# Buskerudveien 210 - kvalitetssikring iht. NVE 1/2019

KVALITETSSIKRING AV OMRÅDESTABILITETS-  
VURDERING IHT. NVE 1/2019

DOK.NR. 20210424-01-R  
REV.NR. 1 / 2022-05-06

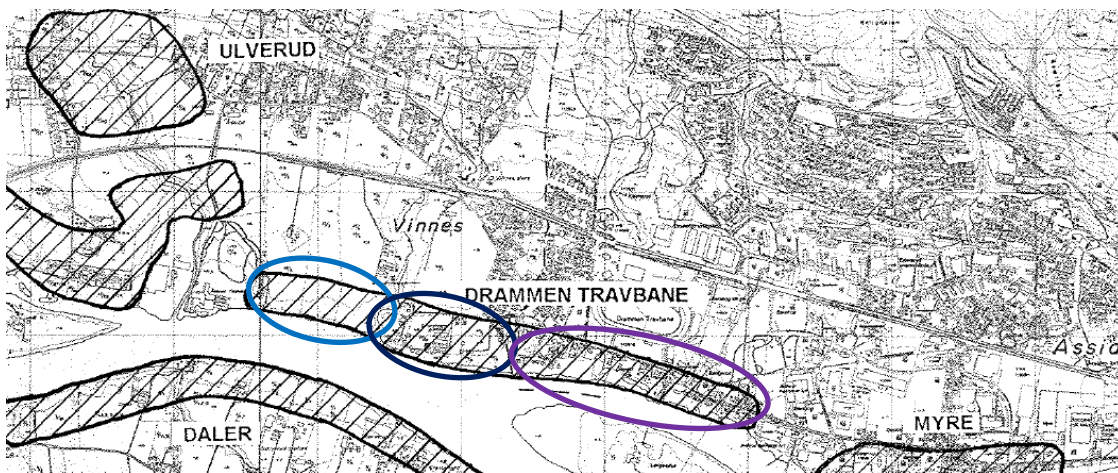
Kvikkleiresonen "2565 Vinnes øst" utvides i østlig retning frem til skredarret ved Grønvold, og kvikkleiresonen "490 Drammen travbane" innskrenkes tilsvarende i vest. Disse endringene medfører at planområdet faller inn under kvikkleiresonen "2565 Vinnes øst". NGI er enige i disse justeringene. Det bemerkes for øvrig at ved første kartlegging av fare for kvikkleireskred i området, utført av NGI i 1996 /8/, omfattet kvikkleiresonen "Drammen travbane" både området til dagens sone "490 Drammen travbane", "2565 Vinnes øst" og "666 Vinnes vest" (Figur 2).
